**Ontwerp-Tracébesluit  
A7/N7 Zuidelijke Ringweg Groningen,  
fase 2, Wijziging 2017**

**I Besluit**

Gelet op de Tracéwet heb ik, de minister van Infrastructuur en Milieu, het voornemen om vast te stellen het Tracébesluit A7/N7 Zuidelijke Ringweg Groningen, fase 2, Wijziging 2017. Het betreft een wijziging van het Tracébesluit A7/N7 Zuidelijke Ringweg Groningen, fase 2, zoals vastgesteld op 29 september 2014 en het Tracébesluit A7/N7 Zuidelijke Ringweg Groningen, fase 2 (wijziging 2016) zoals vastgesteld op 12 februari 2016. Beide tracébesluiten gezamenlijk worden hierna genoemd 'Tracébesluit 2014'.

Figuur 4A: als gevolg van wijzigings-TB te verplaatsen referentiepunten

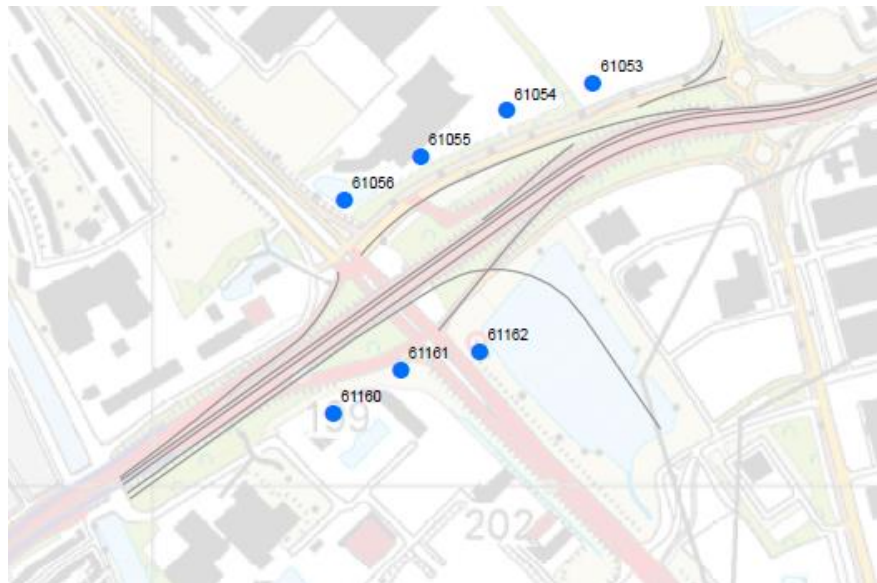
1. Aan Bijlage 1, par. 1.2, tabel 2, van het 'Tracébesluit 2014' worden na referentiepunt 61052, de volgende te verplaatsen referentiepunten toegevoegd.

2. Aan Bijlage 1, par. 1.2, tabel 2, van het 'Tracébesluit 2014' worden na referentiepunt 61143, de volgende te verplaatsen referentiepunten toegevoegd .

3. In Bijlage 1, par. 1.2 van het 'Tracébesluit 2014' wordt na figuur 4 de onderstaande figuur toegevoegd:

Referentiepunt	Coördinaten geluidregister		Coördinaten na verplaatsing	
	X	Y	X	Y
61053	235495,47	581430,54	235487,80	581446,15
61054	235409,47	581379,34	235392,14	581415,32

Referentiepunt	Coördinaten geluidregister		Coördinaten na verplaatsing	
	X	Y	X	Y
61055	235327,62	581321,43	235296,67	581363,90
61056	235240,37	581279,20	235211,80	581316,51

Referentiepunt	Coördinaten geluidregister		Coördinaten na verplaatsing	
	X	Y	X	Y
61160	235208,26	581068,83	235199,14	581080,33
61161	235303,31	581099,21	235274,33	581126,99
61162	235349,32	581178,79	235362,07	581148,42
